Comune di BAREGGIO

P.A. in Variante agli ambiti PAp2 - PAr5

Rapporto Preliminare e Relazione di Incidenza - integrazioni

Dicembre 2020

Figura 2 – planivolumetrico – modifiche minori anno 2020

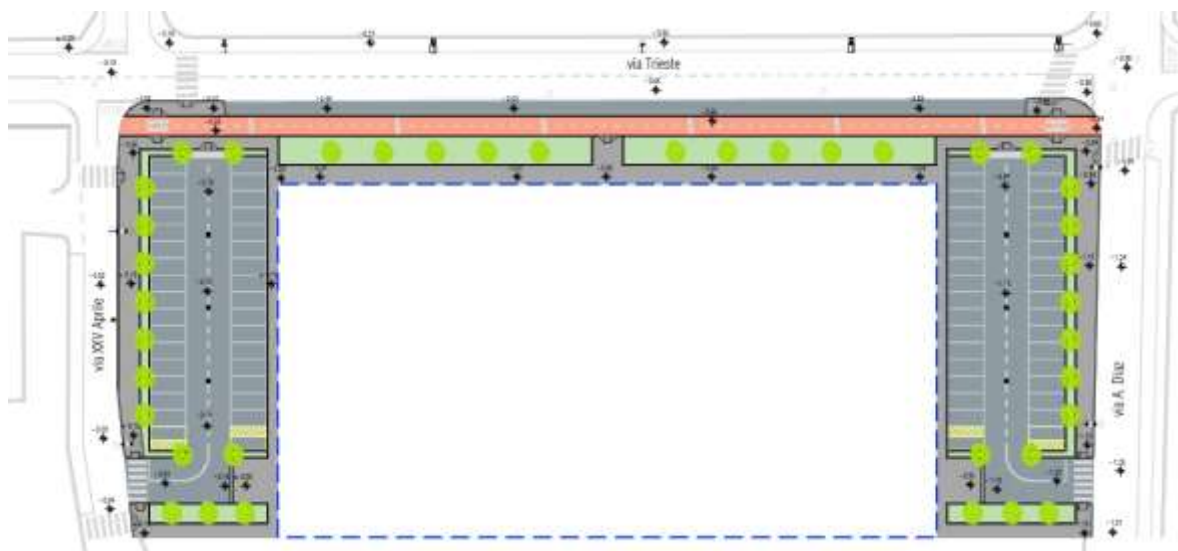
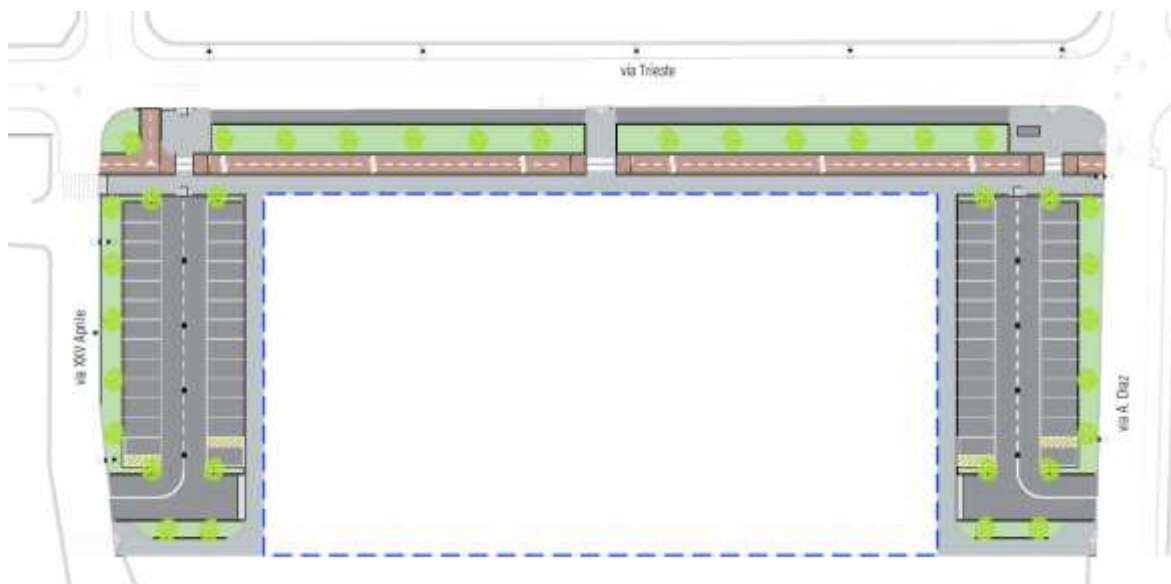
- Viene arretrato il tracciato ciclopedonale rispetto all'asse viario di Via Trieste, ora sito più internamente all'ambito di intervento e dunque meno soggetto alle emissioni (inquinamento acustico ed atmosferico) derivanti dal traffico veicolare della via Trieste medesima, anche alla luce delle essenze arboree ed arbustive che nell'ultima versione progettuale si interpongono tra la pista e l'asse viario; ne beneficia anche la sicurezza in termini di minor esposizione degli utenti del tracciato rispetto alle interferenze con il traffico veicolare stesso;

- Viene aggiunta illuminazione pubblica dedicata al tracciato ciclopedonale, ai fini di efficientarne la sicurezza anche in orari di scarsa luce naturale;

- Si constata che si prevede una riduzione complessiva dei parcheggi per autoveicoli sia nel parcheggio verso via XXV Aprile (-2 posti auto) sia nel parcheggio verso via Diaz (-2 posti auto), per una riduzione totale pari a -4 posti auto. Tuttavia tale riduzione appare non influente, rispetto alla dotazione complessivamente attesa; tale riduzione inoltre, come sopra esposto, garantisce un innalzamento qualitativo del tracciato ciclopedonale atteso, a vantaggio della mobilità pedonale e ciclabile;
